제 목 : 정보공개 청구에 따른 추가 검토 의견
요청에 대한 보고

파 주 운 정 화 성 파 크 드 림 신 축 공 사

기술검토의견서

문서번호	동우521-T15-112호	공 사 명	파주운정 화성드림아파트
수 신	화성산업(주)대표이사	공 종	■건축 □기계설비 □토목 □기타
구 분	■자체 제시 의견사항 □사업주체 검토 요구사항 □시공사 제출사항		
제 목	설계도서 검토

4. 콘크리트 방근성

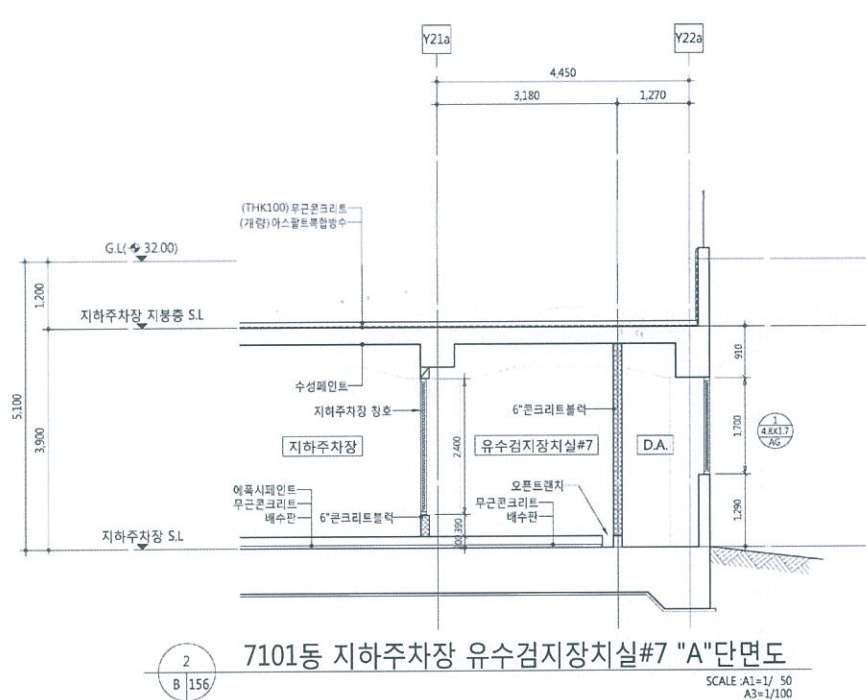
1) 콘크리트(암반) : 방근성이 의심이 간다. (첨부1 참조)

- 1) 콘크리트도 방근성이 의심된다.(첨부1참조)
- 2) 당 현장에 시공한 이중 복합방수가 시공사에서는 여러 차례 방근성이 있는 것으로 주장하였지만 시공사에서 제출한 자료에서는 확인되지 않고 있다.
- 3) 최근 공동주택의 지하 주차장 상부 슬래브(조경부분)에 방근 조치를 하지 않아 법정다툼에서 시공사측이 패소한 사건도 있다.(첨부2참조)

- 1) 당 현장에 시공한 이중 복합화방수의 방근성을 확인할 수 있는 객관성 있는 자료가 필요하다.
- 2) 설계자 의견서(관계전문가 의견서 포함)가 필요하다.
- 3) 당 현장에 시공한 이중 복합화방수의 시공방법이 방근성이 확인되지 않을 경우 방근층 추가 시공이 필요한 것으로 판단된다.
- 4) 방근층 추가 시공이 필요한 경우 즉시 관련절차의 이행이 필요한 것으로 판단된다.
